改善箇所説明図

基準不適合状態にあると認める構造、装置又は性能の状況及び原因

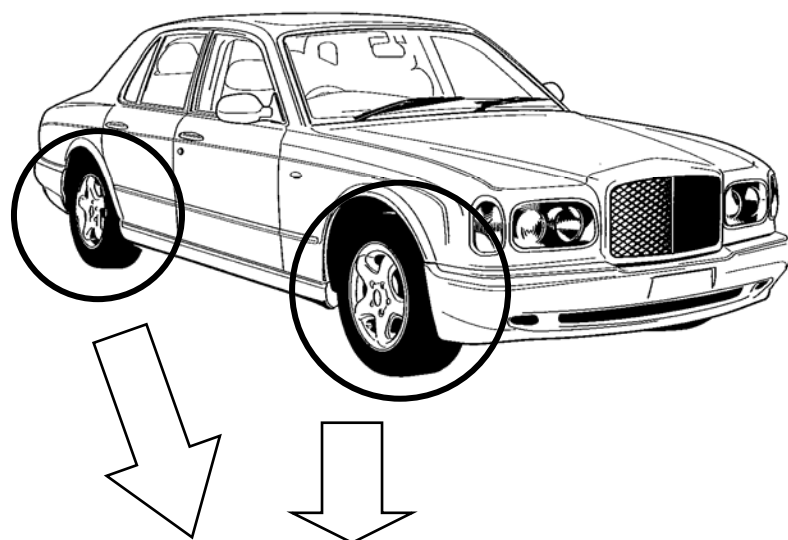
不具合発生箇所
ボルト穴 5ヶ所

ペイント仕様のホイールにおいて、ボルト穴のテーパ部に誤って塗装してしまったため、当該ボルトが緩むものがある。そのため、そのまま使用を続けると、ボルトが外れ、最悪の場合、ホイールが脱落するおそれがある。

トランクルームの床板裏側に青色のペイントで丸い印を付ける。

全車両、ホイール 4 本を良品と交換する。
